東海第二発電所
所内常設直流電源設備（3系統目）に係る
設計及び工事計画認可申請書添付書類他
における記載誤りについて

2023年12月7日
日本原子力発電株式会社

東海第二発電所 設計及び工事計画認可申請書（所内常設直流電源設備（3系統目））及び補足説明資料 修正前後比較表

図2-2 No.3の記載誤りにおけるメーカー設計図書との関係【区分①】

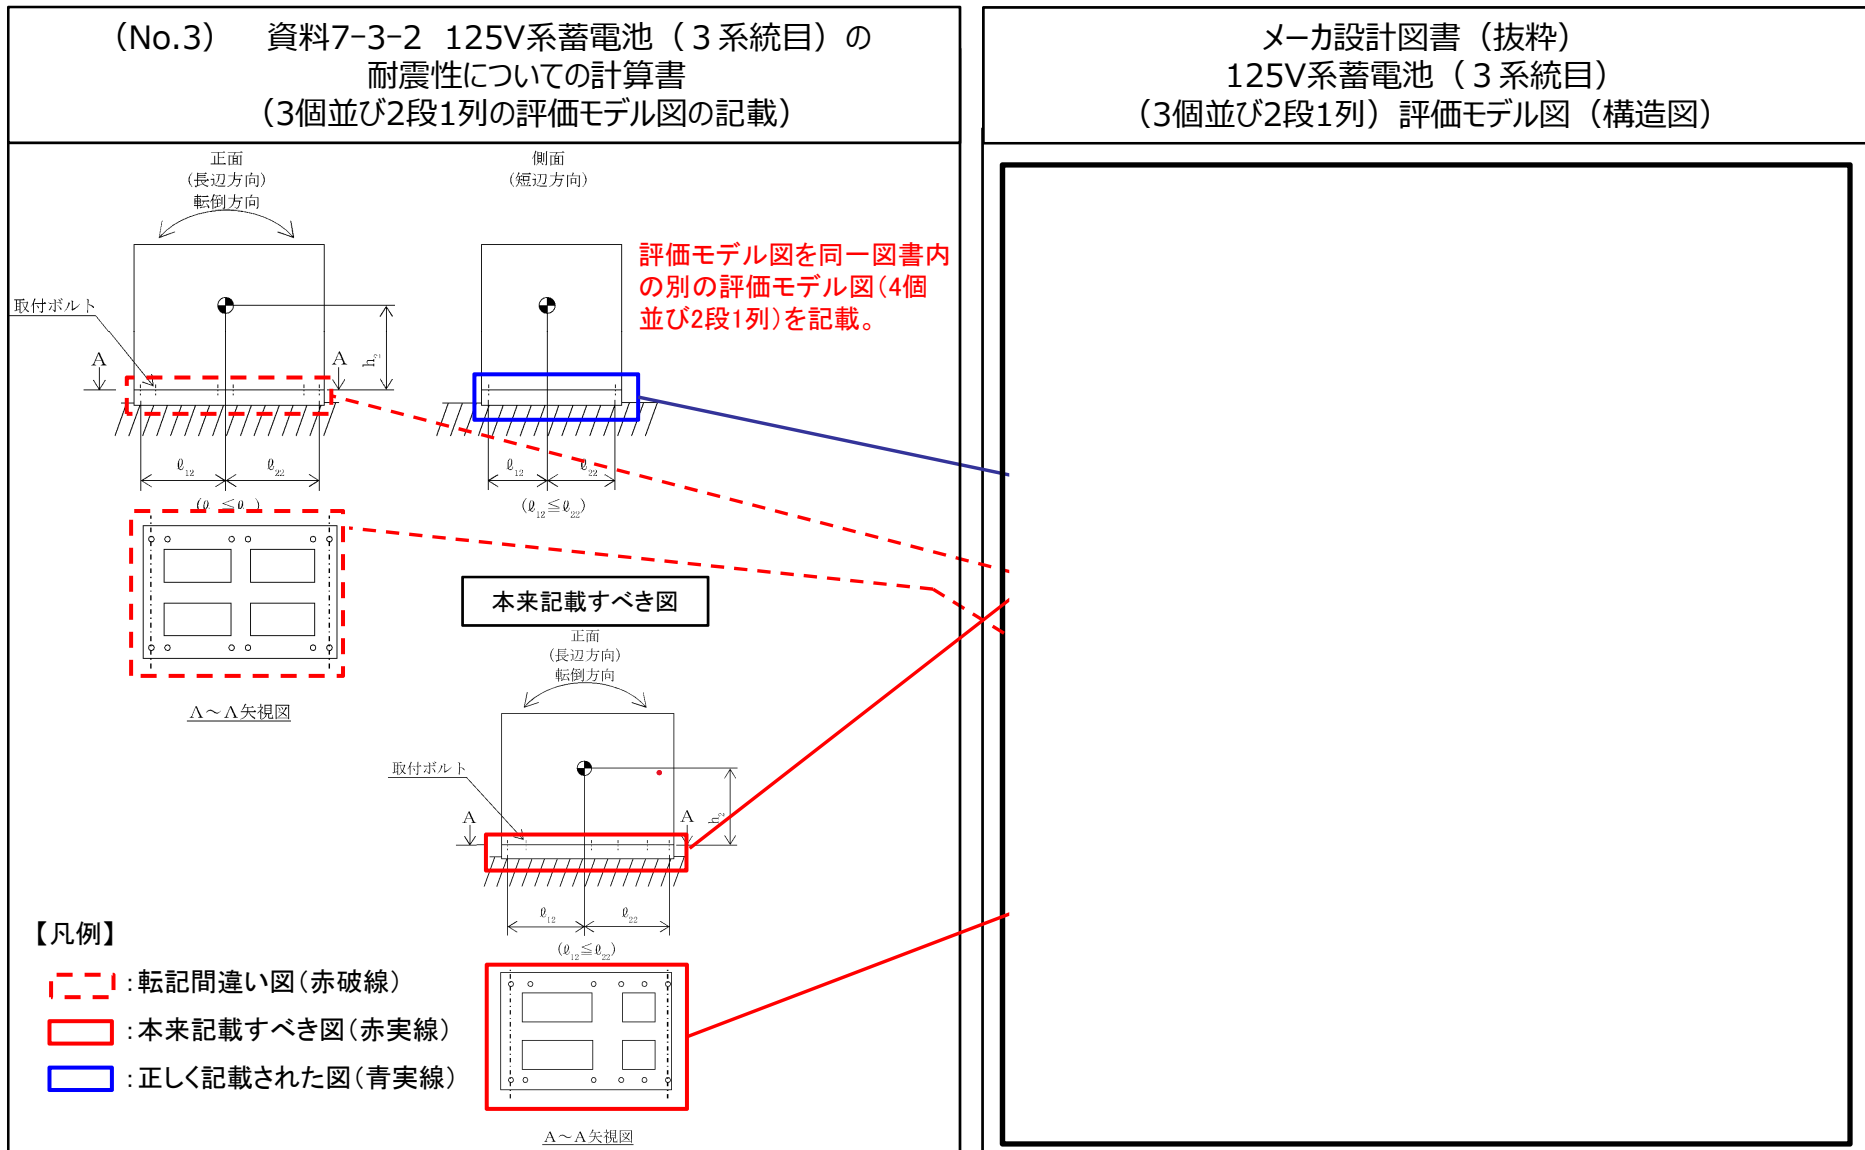
(No.4※) 資料7-3-2 125V系蓄電池 (3系統目) の耐震性についての計算書 (3個並び2段1列のボルトに作用する引張力の記載)		(No.3※) 資料7-3-2 125V系蓄電池 (3系統目) の耐震性についての計算書 (3個並び2段1列の評価モデル図の記載)																																						
<p>1.3 計算数値</p> <p>1.3.1 ボルトに作用する力 (単位: N)</p> <table border="1"> <thead> <tr> <th rowspan="2">部 材</th> <th colspan="2">F_{b,i}</th> <th colspan="2">Q_{b,i}</th> </tr> <tr> <th>弾性設計用地震動S_d又は静的震度</th> <th>基準地震動S_s</th> <th>弾性設計用地震動S_d又は静的震度</th> <th>基準地震動S_s</th> </tr> </thead> <tbody> <tr> <td>取付ボルト (i=2)</td> <td>-</td> <td>1.379×10⁴</td> <td>-</td> <td>1.434×10⁴</td> </tr> </tbody> </table> <p style="color: red;">転倒方向に対して, 短辺・長辺の引張力の小さい数値を転記していた。</p> <p>1.4 結 論</p> <p>1.4.1 ボルトの応力 (単位: MPa)</p> <table border="1"> <thead> <tr> <th rowspan="2">部 材</th> <th rowspan="2">材 料</th> <th rowspan="2">応 力</th> <th colspan="2">弾性設計用地震動S_d又は静的震度</th> <th colspan="2">基準地震動S_s</th> </tr> <tr> <th>算出応力</th> <th>許容応力</th> <th>算出応力</th> <th>許容応力</th> </tr> </thead> <tbody> <tr> <td rowspan="2">取付ボルト</td> <td rowspan="2">□</td> <td>引張り</td> <td>-</td> <td>-</td> <td>$\sigma_{b2}=14$</td> <td>$f_{ts2}=210^*$</td> </tr> <tr> <td>せん断</td> <td>-</td> <td>-</td> <td>$\tau_{b2}=6$</td> <td>$f_{sb2}=161$</td> </tr> </tbody> </table> <p>すべて許容応力以下である。 注記 *: $f_{tsi} = \text{Min}[1.4 \cdot f_{tsi} - 1.6 \cdot \tau_{bi}, f_{tsi}]$より算出</p>		部 材	F _{b,i}		Q _{b,i}		弾性設計用地震動S _d 又は静的震度	基準地震動S _s	弾性設計用地震動S _d 又は静的震度	基準地震動S _s	取付ボルト (i=2)	-	1.379×10 ⁴	-	1.434×10 ⁴	部 材	材 料	応 力	弾性設計用地震動S _d 又は静的震度		基準地震動S _s		算出応力	許容応力	算出応力	許容応力	取付ボルト	□	引張り	-	-	$\sigma_{b2}=14$	$f_{ts2}=210^*$	せん断	-	-	$\tau_{b2}=6$	$f_{sb2}=161$	<p style="color: red;">異なる2種類の構造があるものの同一構造と誤認し, 誤った図面を貼付した。</p> <p>△～△矢視図</p>

資料 7-3-2 125V 系蓄電池(3系統目)の耐震性についての計算書

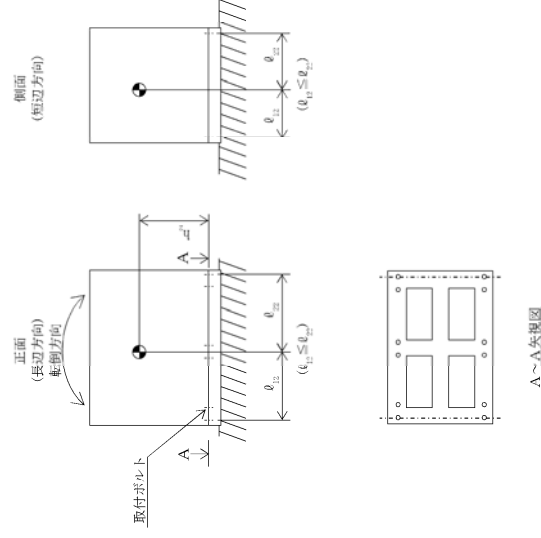
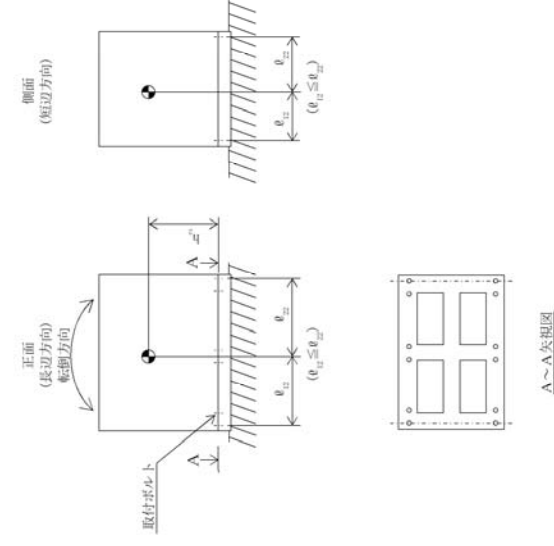
④記載の適正化(EL.の有効桁数を修正)

図①-1 No.1の記載誤りにおけるメーカー設計図書との関係

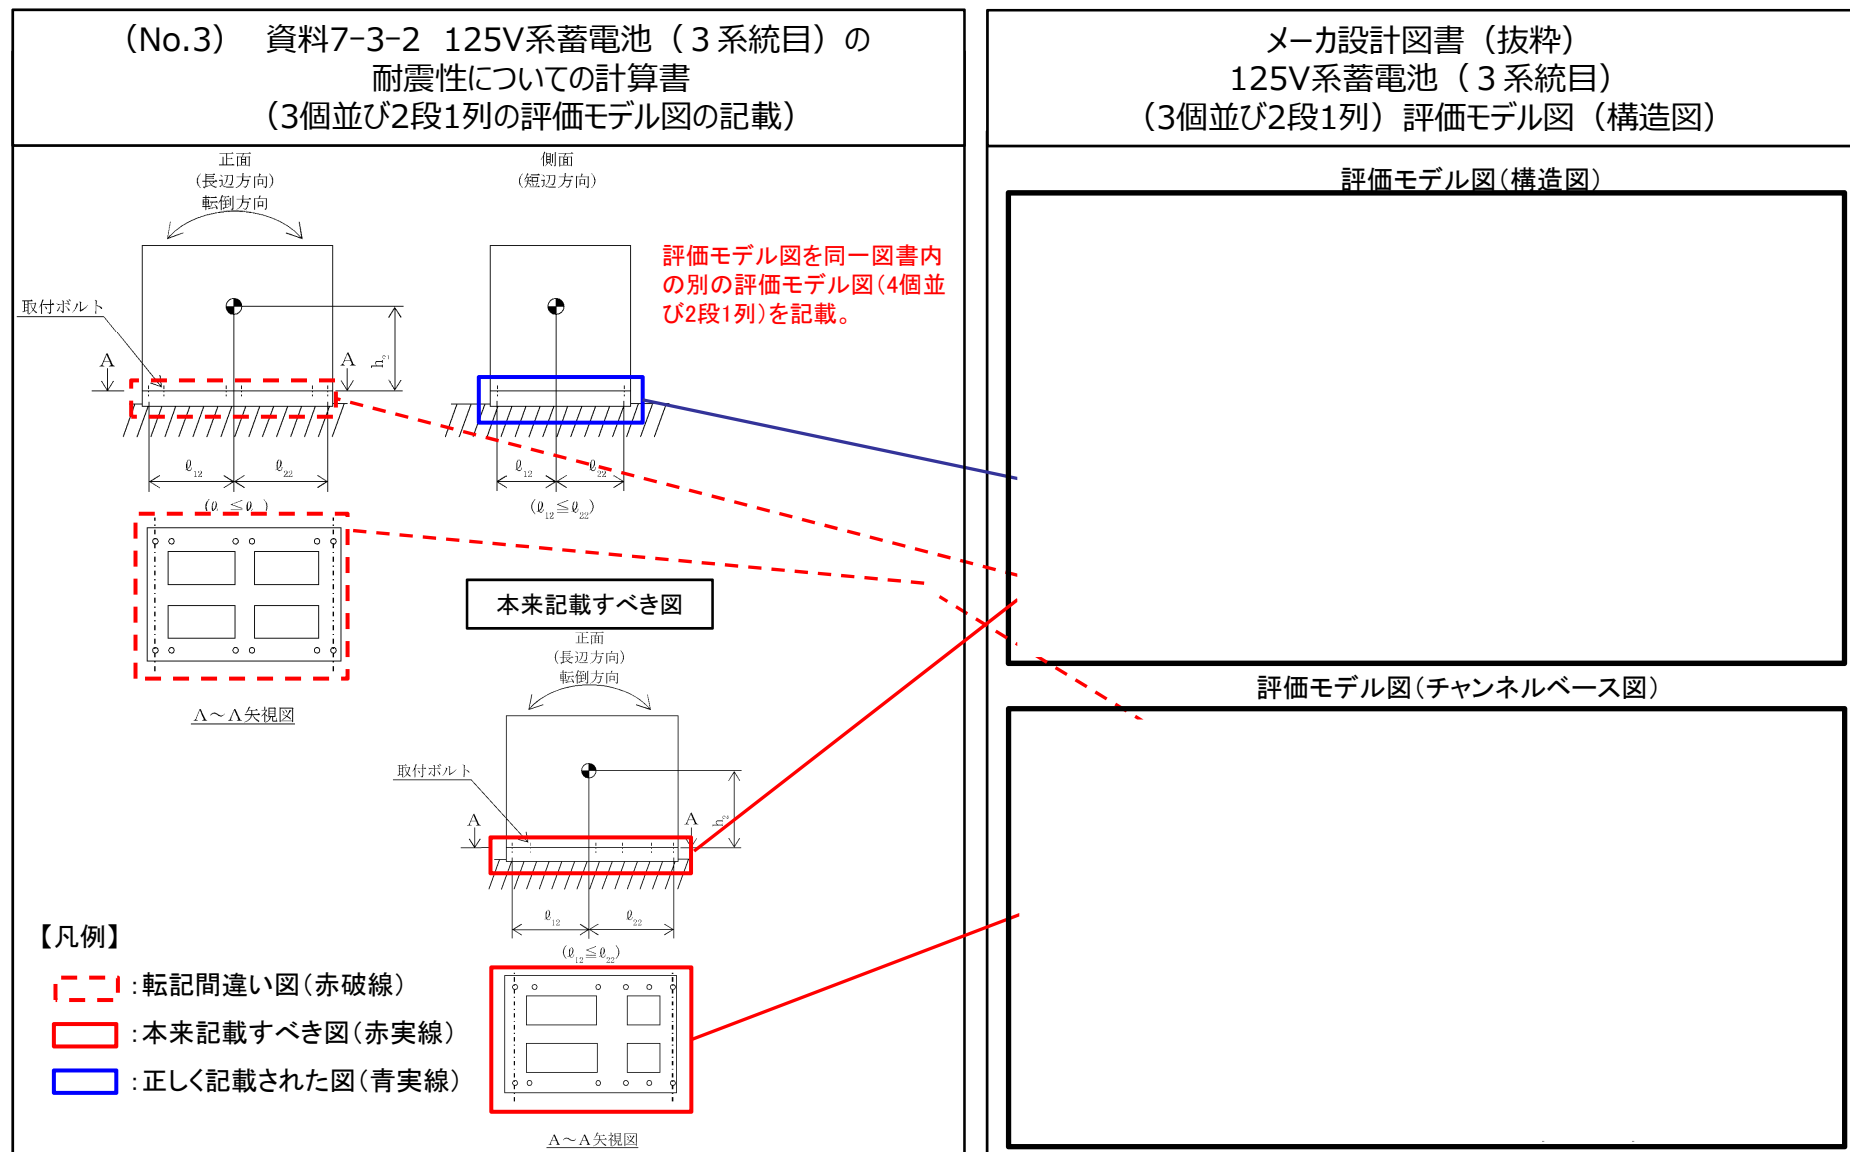
メーカー設計図書（抜粋）
125V系蓄電池（3系統目）架台外形図

図①-5 No.5の記載誤りにおけるメーカー設計図書との関係

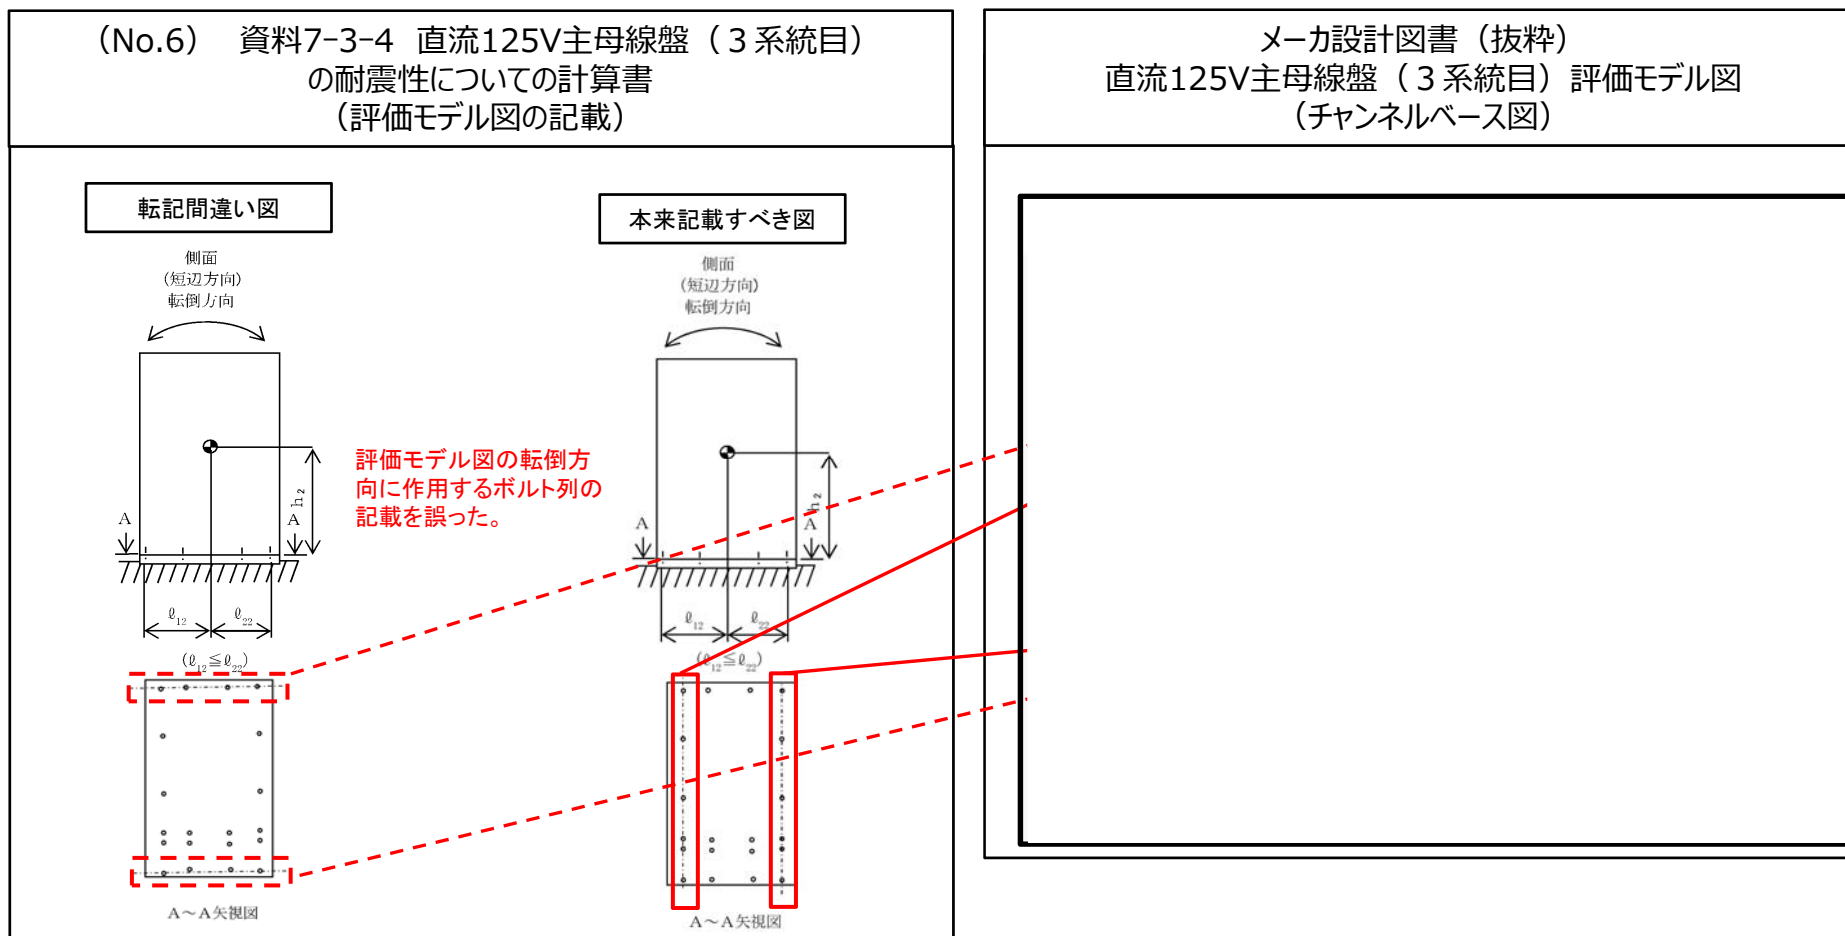
メーカー設計図書の数値を転記
する際に誤った数値を記載。
